Burmistrz Gminy Brwinów

PP.6724.5.14.2023.AD

Dotyczy: konsultacji społecznych ws. wstępnych wariantów budowy tzw. Paszkowianki II, tj. nowej drogi wojewódzkiej na odcinku od węzła drogi ekspresowej S8 „Paszków” do skrzyżowania z drogą wojewódzką nr 719 ul. Warszawską w Kaniach

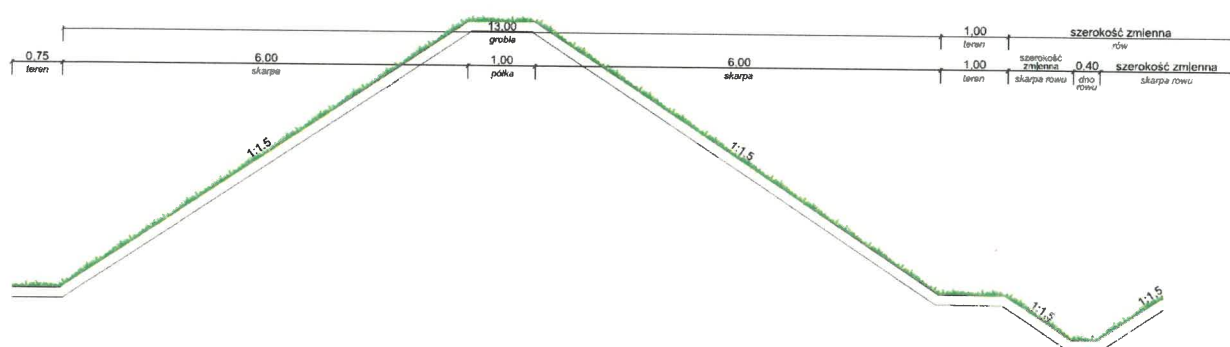
7. Mieszkańcy w czasie spotkań bardzo często formułowali obawy dot. potencjalnego hałasu, którego źródłem może być ruch pojazdów korzystających z Paszkowianki. Dlatego też, postuluję zaprojektowanie na całej długości Paszkowianki obustronnych wałów ziemnych o parametrach identycznych, jak pierwotnie zaproponowane przez SAFEGE wzdłuż ul. Barbary w Granicy oraz w rejonie zabudowań Strzeniówki - patrz: rysunek poniżej, przedstawiający wycinek przekroju:
